CIRCULAR N°4**Licitación Abreviada – 167/21 (ARCE 21167/2021)
Techado de cancha en Esc. 330 de Montevideo****Adenda**

Escuela 330 - Maroñas - Montevideo
Rubrado

OBRA: ESCUELA: N°330
BARRIO: MAROÑAS
DEPTO. : MONTEVIDEO

LE-100

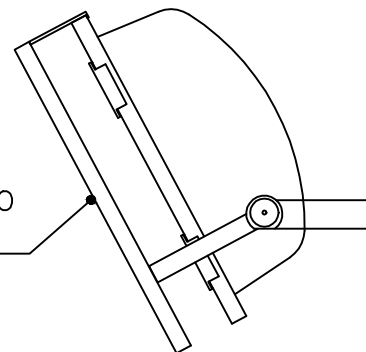
Luego de realizada la visita a la escuela, constatamos que existen unas columnas de iluminación funcionando donde iría el nuevo techo. ¿Estas columnas las quitarán ustedes? ¿Lo tenemos que contemplar dentro de la cotización?

La empresa debe cotizar el retiro de las 4 columnas de iluminación existentes en cancha. Canalización y enhebrado desde el registro al pie de cada columna hasta la nueva luminaria exterior, que se dispondrá debajo de la cubierta, utilizando ductos y registros de hierro galvanizado (1 en cada esquina). Deberá proveer y colocar 4 luminarias exteriores según planilla.

8.02	Luminaria exterior LE100 s/ planilla	\$	global	4,00

DESCRIPCION:	PROYECTOR LED ESSENTIAL PHILIPS BVP091-100W CONFECCIONADO EN ALUMINIO Y VIDRIO CON PROTECTOR EN POLICARBONATO DE ALTO IMPACTO CON PROTECCIÓN UB. TODO EL CONJUNTO DE IGUAL CALIDAD O EQUIVALENTE O SUPERIOR A JUICIO DE LA DIRECCIÓN DE OBRA		
POTENCIA: 100 W	TENSION ENTRADA: 120-277V / 50 - 60 Hz		
FUENTE : DRIVER LED / PROTECTOR SOBRETENSION =10kV	ANGULO APERTURA: 110°		
TEMP. DE COLOR: 6500° K	RENDIMIENTO: 10000 lm / 100 lm/W		
CUERPO: ALUMINIO FUNDIDO TERMINACIÓN GRIS	PROTECCIÓN: IP 65 IK 07		
PESO: 4.270 Kg.	DIMENSIONES: LARGO = 319mm ANCHO = 278mm ALtura = 61mm		
VIDA UTIL: 30.000 HORAS			
FACTOR POTENCIA: 0.95	CABLE DE CONEXIÓN: SI LA LONGITUD DEL CABLE ORIGINAL NO PERMITE SER CONECTADO DIRECTAMENTE A LA CAJA DE CONEXIONADO SE DESARMARÁ LA LUMINARIA Y SE RESOLDARÁ UN CHICOTE DEL LARGO ADECUADO		
PROTECCIÓN IEC: SEGURIDAD CLASE I	NO SE PERMITE EMPLAMES O CONEXIONADOS CON PIEZAS UNIÓN
